Vedr.: DNU, Opførelse af Udbudsområde S4, Bygning 43.01 og 43.02.

Statikererklæring 01 for S4

STATUSNOTAT 01 S4

EMNE: 3. parts kontrol af den statiske dokumentation for bygningselementer. DATO: 2015-03-18

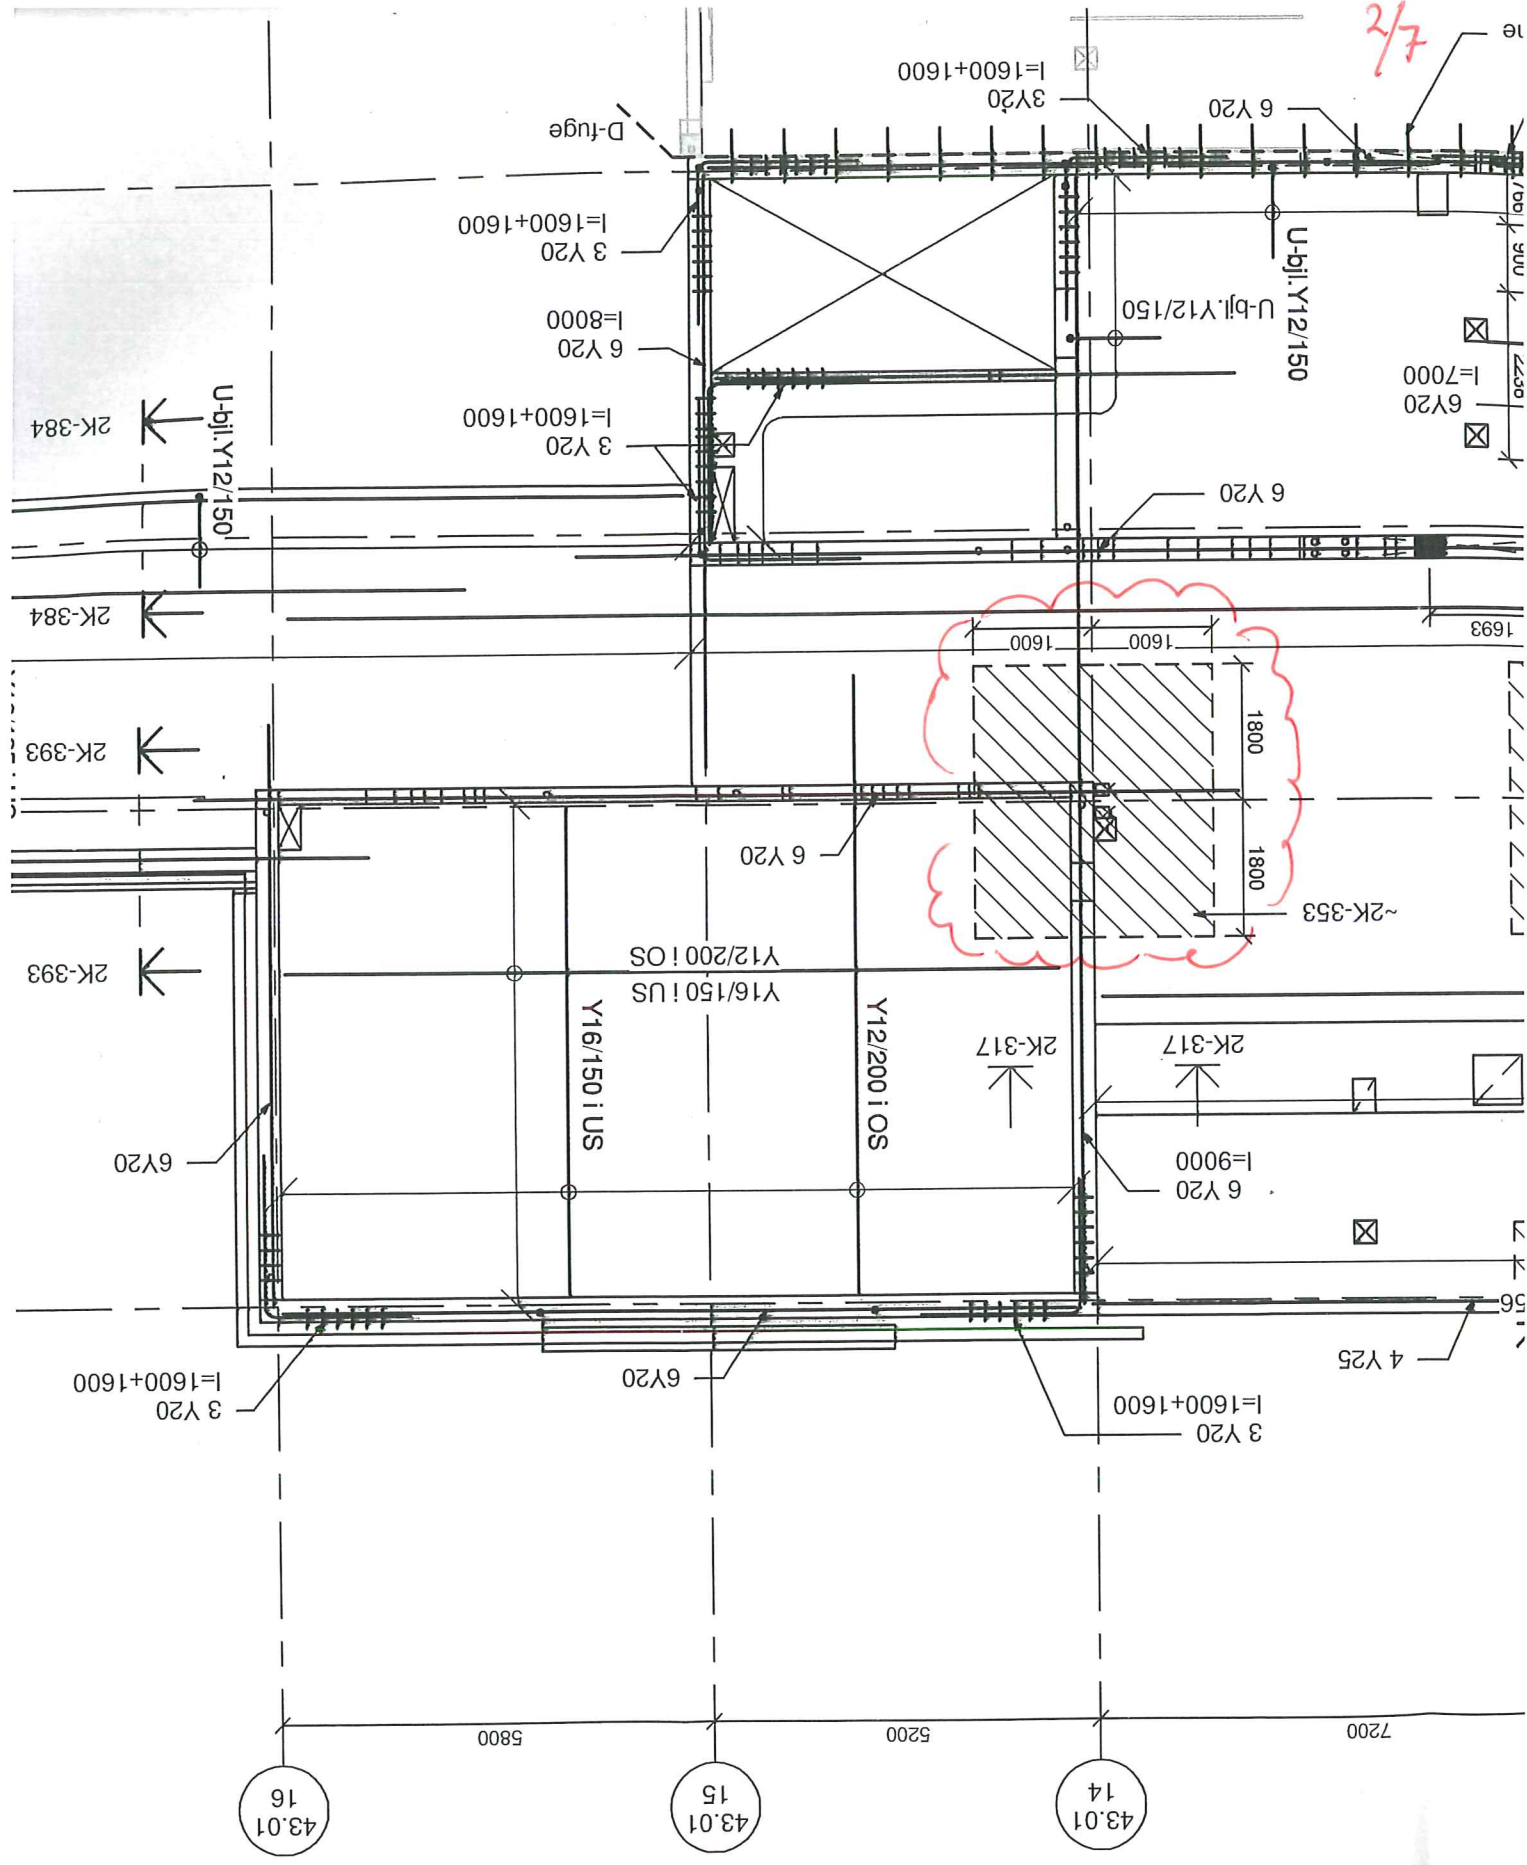
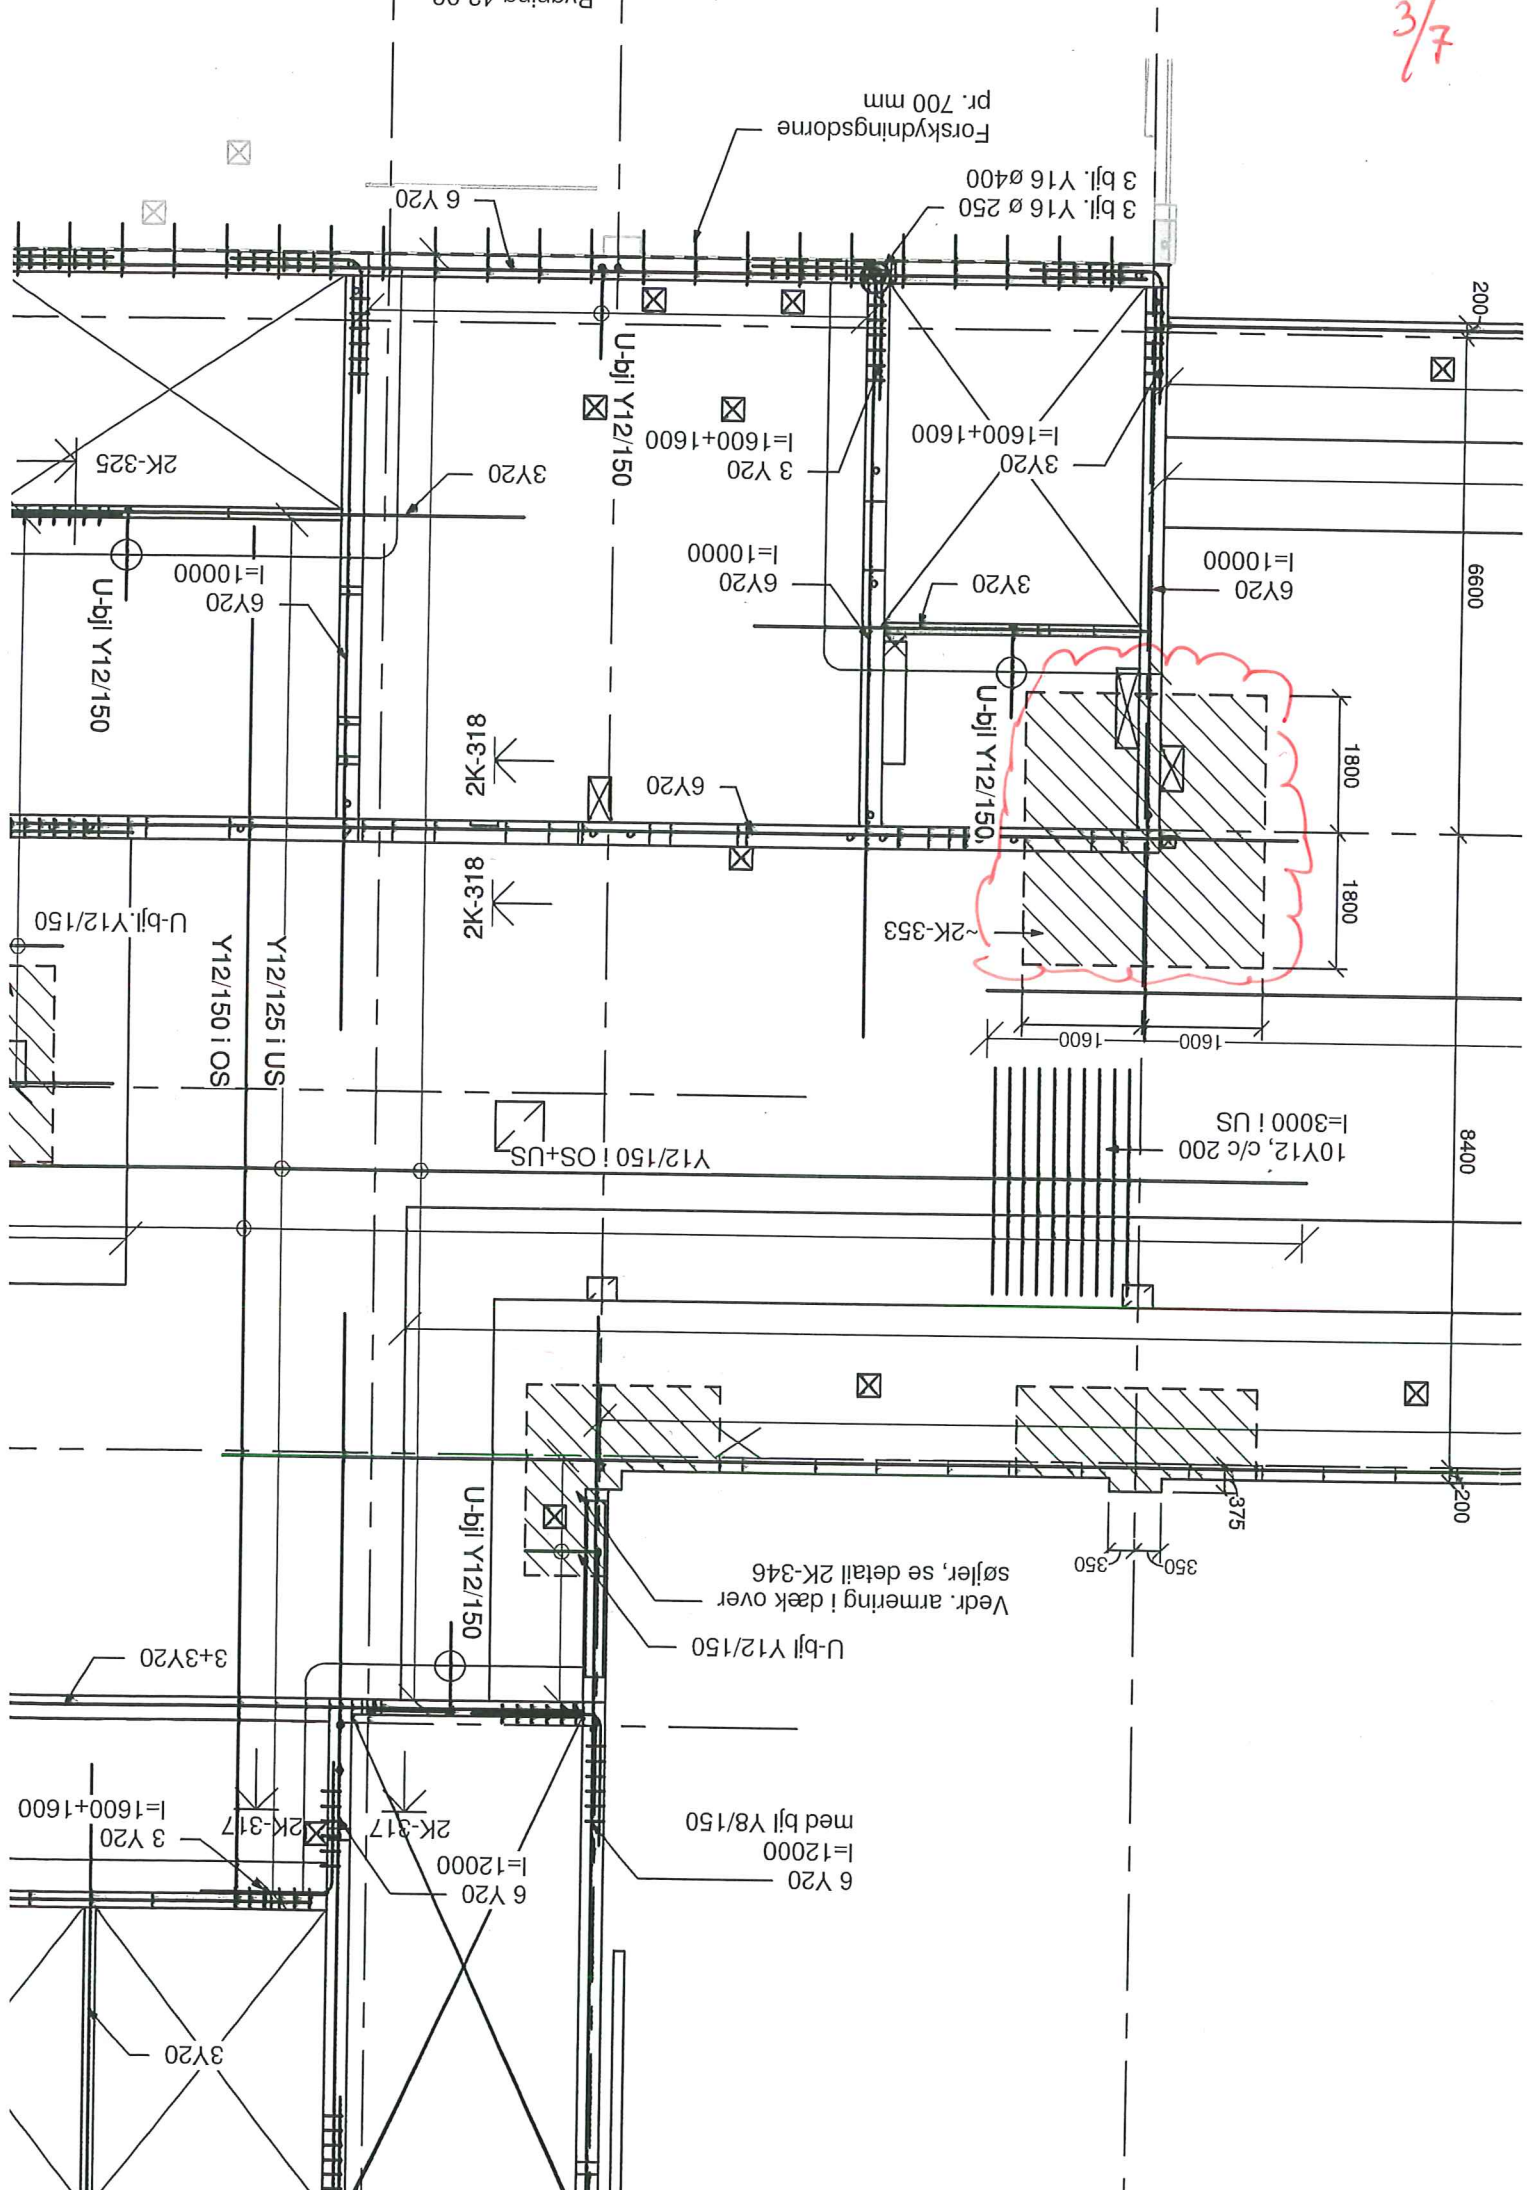
2.60	A2-2-1-13-1 side 2. Laster opgivet for højt ift N1 (310/174). På den sikre side. Hvordan er hullerne som er vist på bilag til nærværende notat eftervist ? (Synes ikke at være dækket af oversigterne).	Bemærkning

jsnr.:
2-07-04Tegningsnr.:
43.01-K- 03-1-29-002

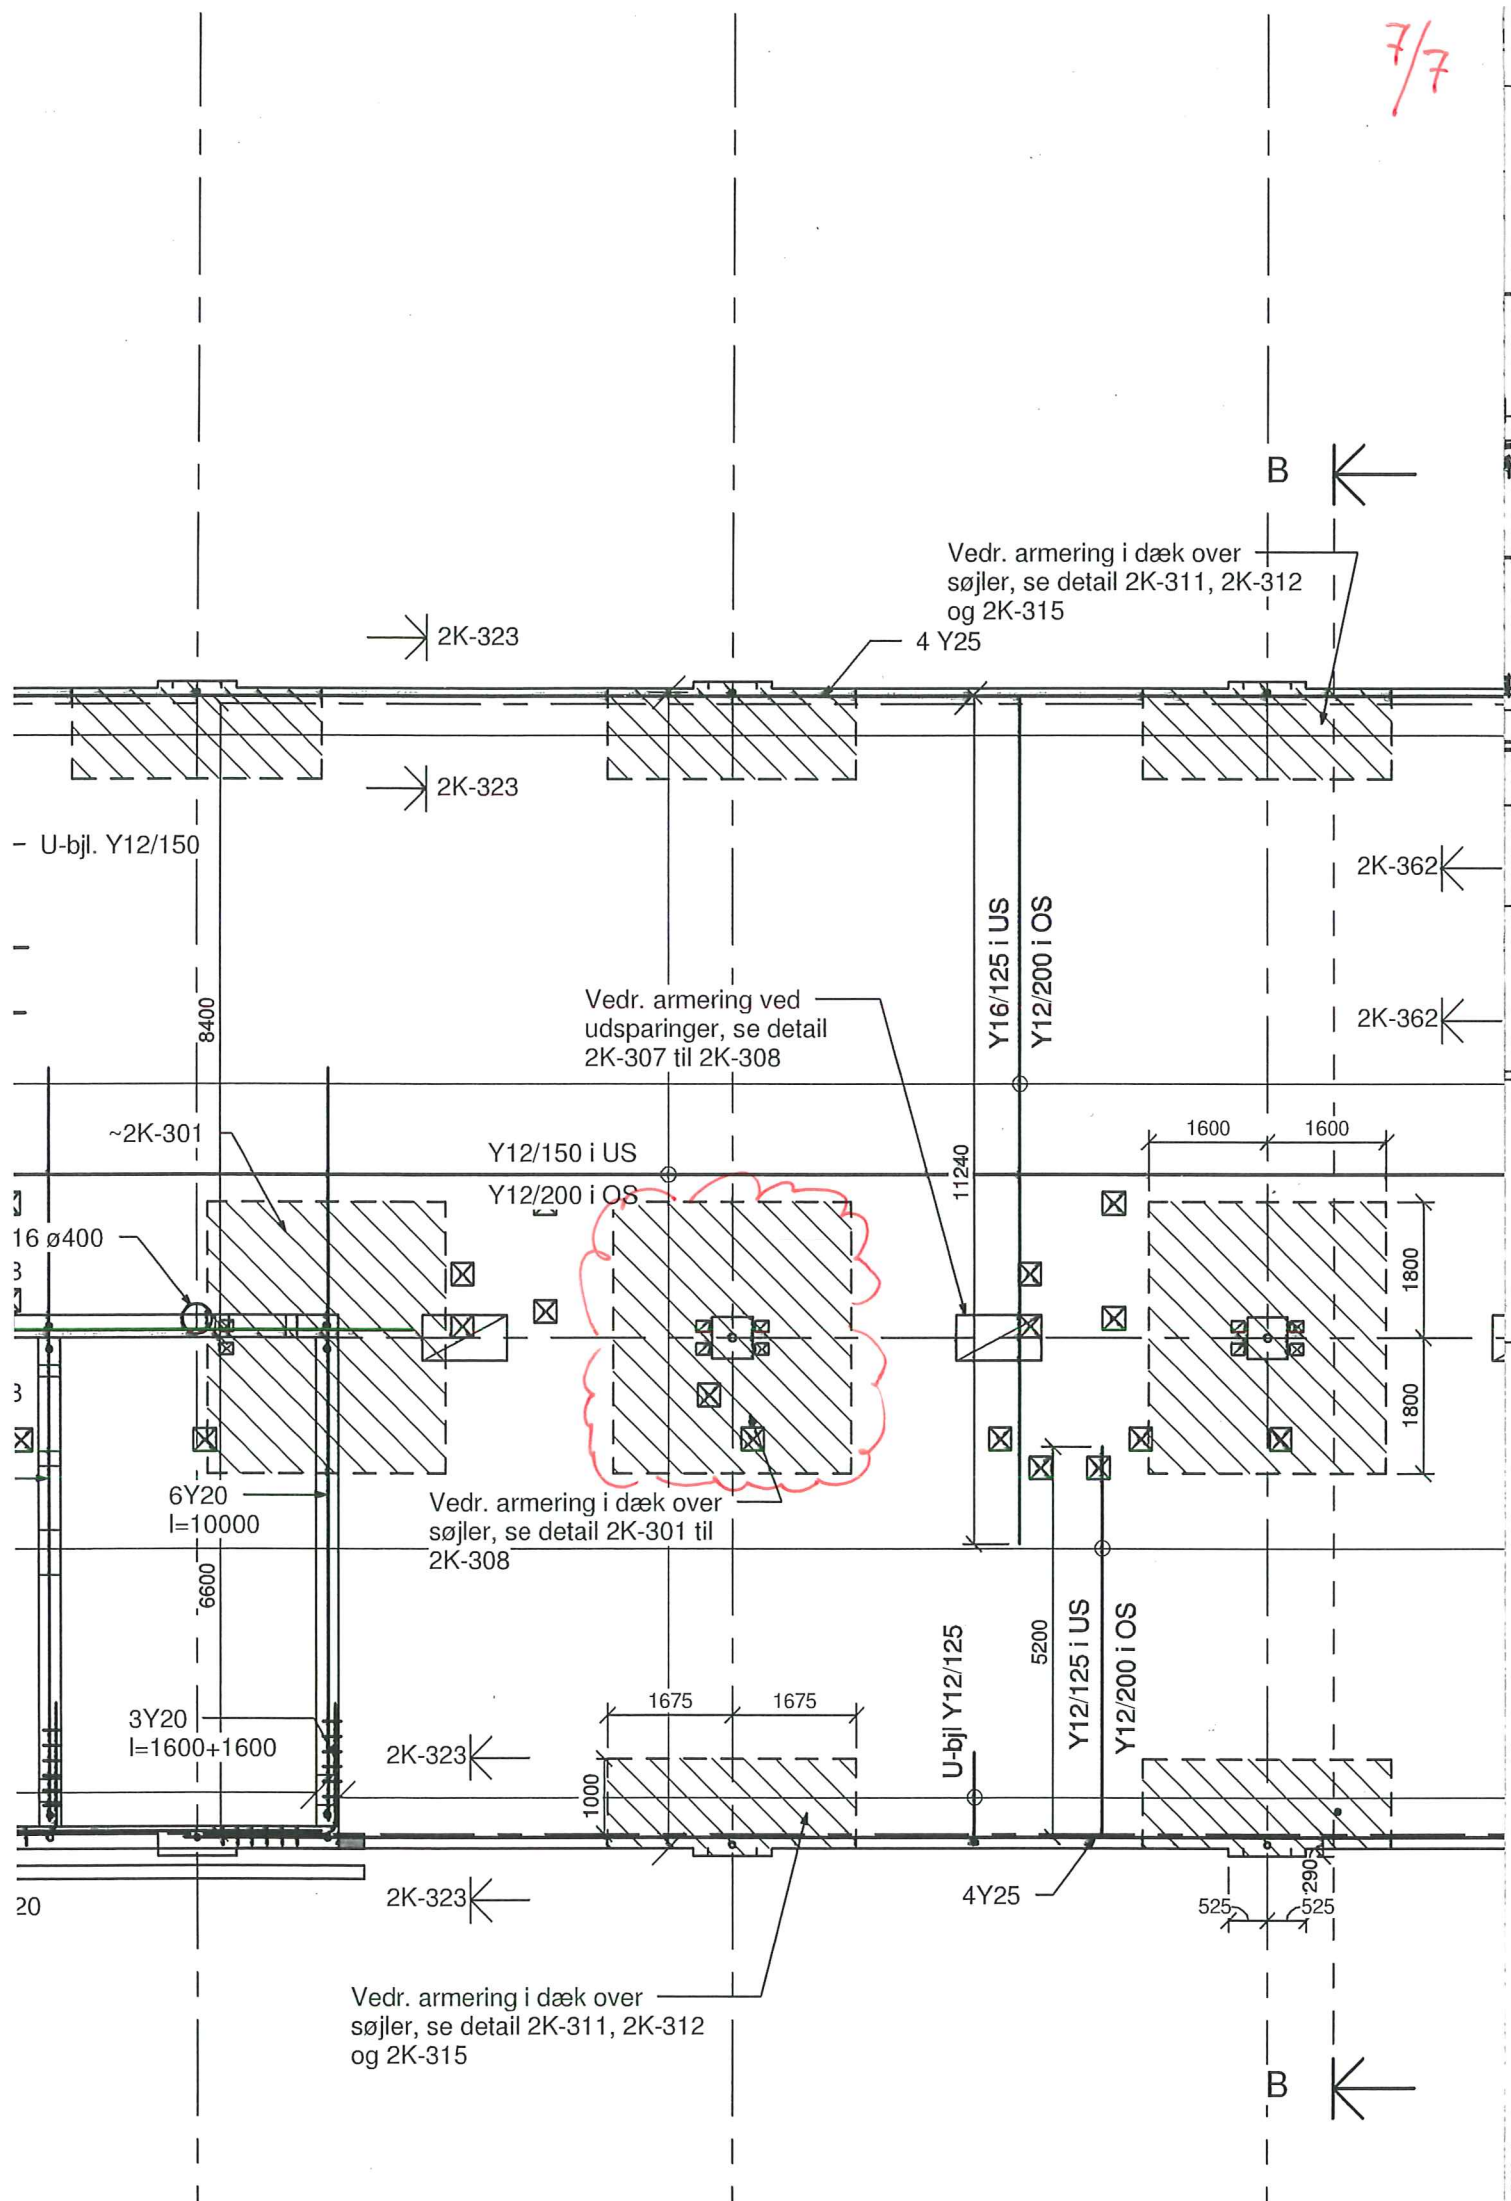
<u>2. Specifikke kommentarer</u>			
Pos.	Afsnit / side og beskrivelse	Anmærkning	Status på anmærkning
	på hver side af brud figur (der er regnet med 14 stk) Hvordan er hullerne som er vist på bilag til nærværende notat eftervist ? (Synes ikke at være dækket af oversigterne).
